Informe Consolidado de Solicitud de Aclaraciones, Rectificaciones y/o Ampliaciones a la Declaración de Impacto Ambiental del Proyecto "Sistema de Almacenamiento de Energía (BESS) en Subestación Eléctrica Los Changos, Ríos de Ribagorda"

Nombre del Titular : Ríos Chile Machalí SpA.
Nombre del Representante Legal : Carolina Patricia Donoso Donoso.
Dirección : Isidora Goyenechea 3000, Las Condes, Santiago, Región Metropolitana.

El presente Informe Consolidado de Solicitud de Aclaraciones, Rectificaciones o Ampliaciones a la Declaración de Impacto Ambiental del proyecto "Sistema de Almacenamiento de Energía (BESS) en Subestación Eléctrica Los Changos, Ríos de Ribagorda", contiene las observaciones generadas en virtud de la revisión de la Adenda.

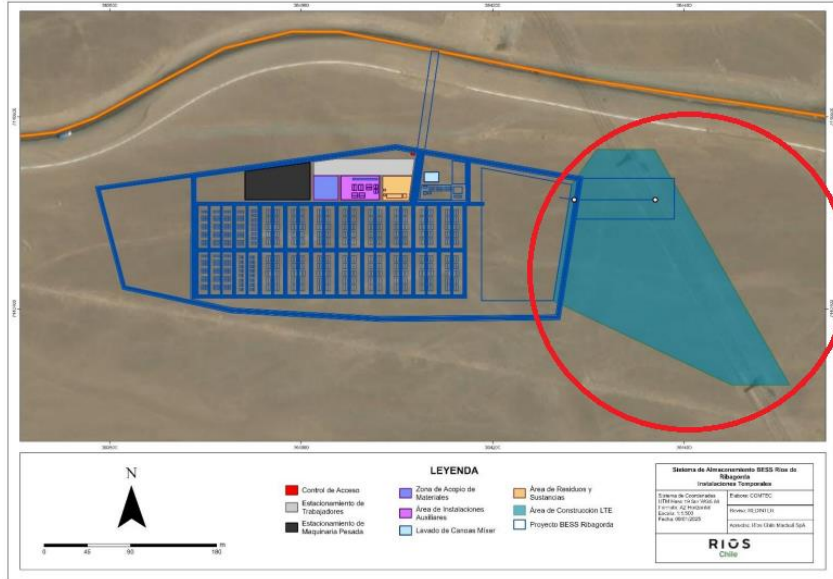
1.12. En trazabilidad de lo anterior, se solicita al titular aclarar el área de construcción Línea de Transmisión definida presentada en la figura 4-3 de la DIA, dado que, el área definida comprende un área mucho mayor al área de la Línea de Alta Tensión definida en la figura citada como se visualiza en la siguiente imagen destacada:

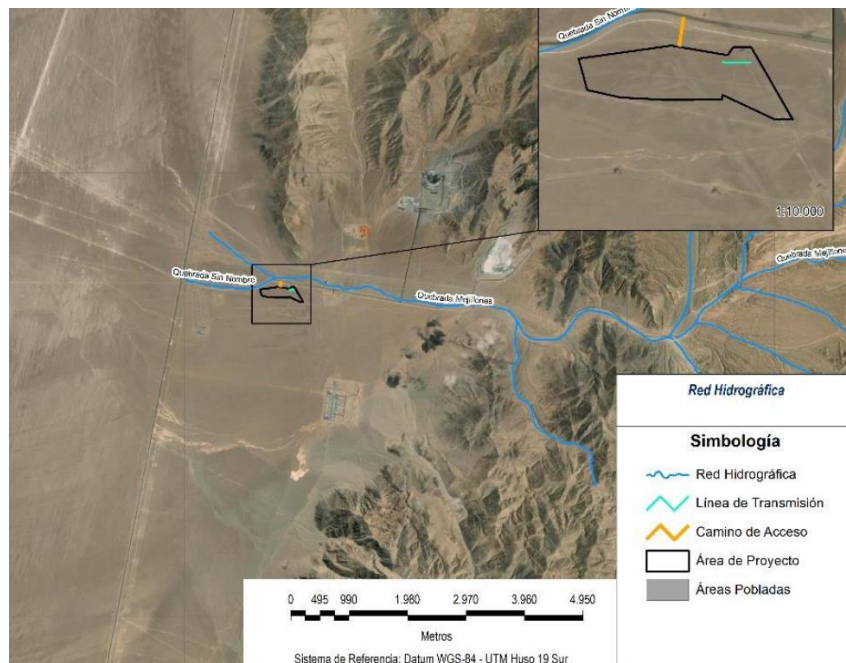
- 1.26. El proyecto se desarrolla próximo a Ruta 1 (Autopista de Antofagasta) y se conecta con la Ruta B-12. En el numeral 4.4. CAMINOS DE ACCESO AL PROYECTO de la DIA, se denomina erróneamente como B-240 al actual Ruta B-12 (Cruce Ruta 1 (Naguayán) - Michilla - Cruce Ruta 24 (Barriles)), debiendo corregir dicha denominación. Respecto de lo anterior, se solicita actualizar los antecedentes que relacionen la ruta indicada.

1.27. Se deberá requerir factibilidad de conexión con Ruta B-12, para acceso provisorio (durante la ejecución de las obras) y definitivo (fase de operación).
